改善箇所説明図

改善対策の内容

基準不適合発生箇所

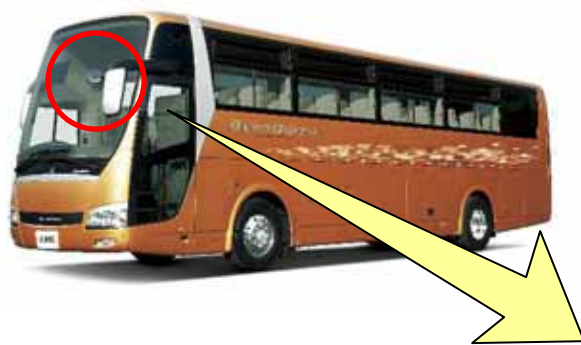
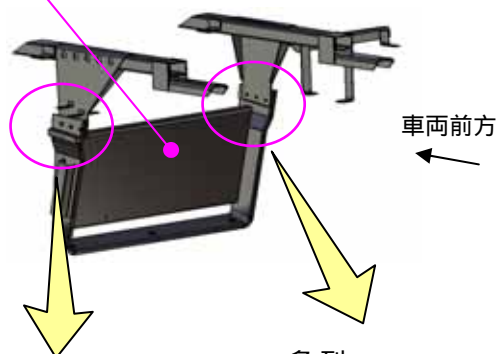
亀裂

破断

高速路線バスにおいて、運賃表示用モニターの取付け金具の強度が不足しているため、車両振動により当該金具に亀裂が発生するものがある。そのため、そのままの状態で使用を続けると、亀裂の進行によって当該金具が破断して運賃表示用モニターが垂れ下がり、運転者の視界を妨げるおそれがある。

全車両、運賃表示用モニターの取付け金具一式を、対策品と交換する。

改善前

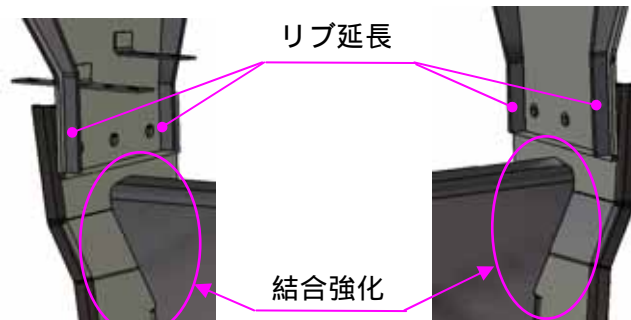
リブ延長

結合強化

改善後
